改善箇所説明図

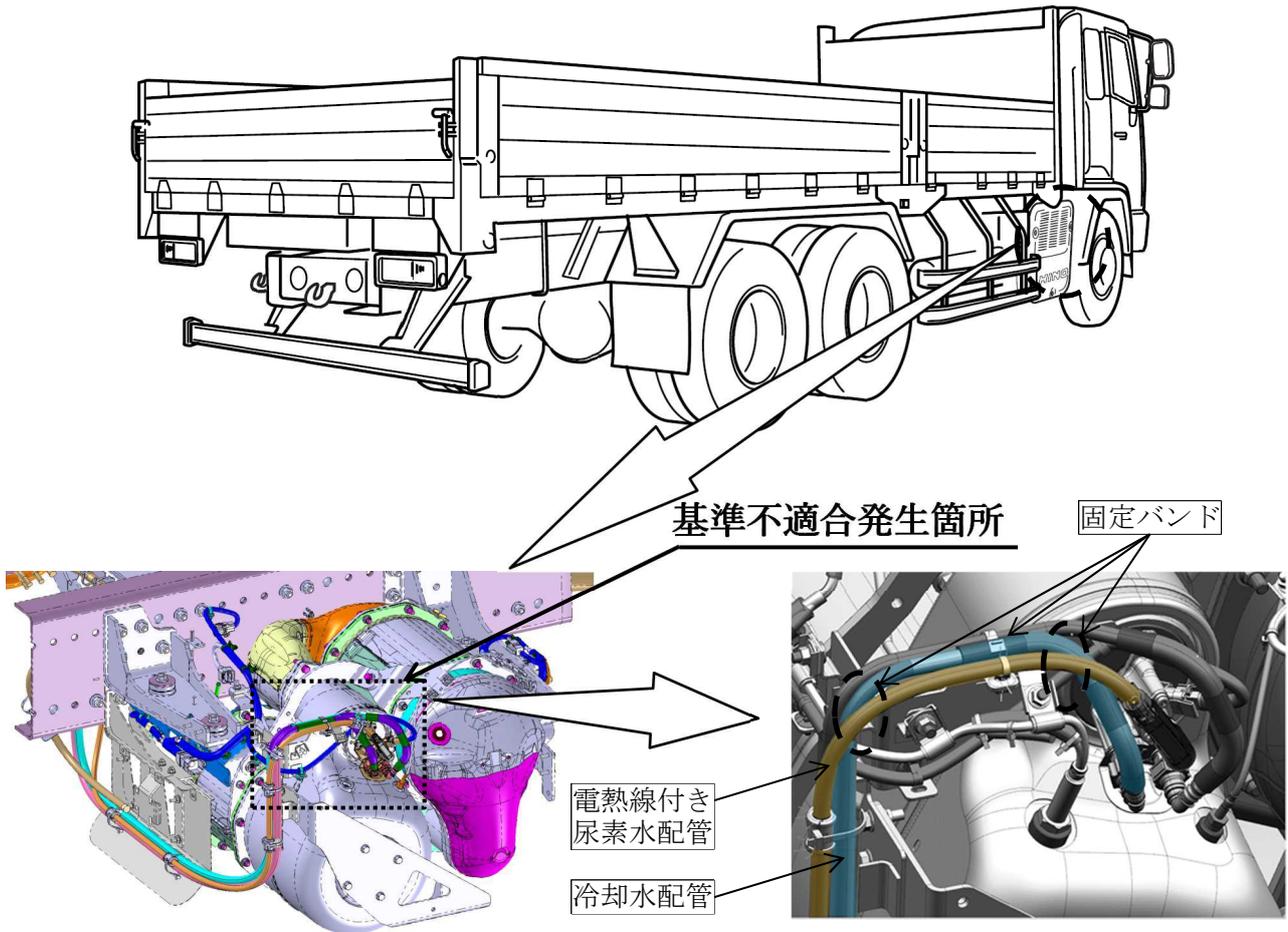
大型トラックにおいて、電熱線付き尿素水配管と冷却水配管の固定方法が不適切なため、走行中の振動で両配管が接触し電熱線が断線することがある。そのため、エンジン警告灯（M I L）が点灯し、そのまま使用すると低温時に尿素水が凍結し排出ガス中のNO_xが増加するおそれがある。

全車両、配管の固定バンドを対策品に交換および追加する。また、配管を点検し損傷している場合は補修または新品に交換する。
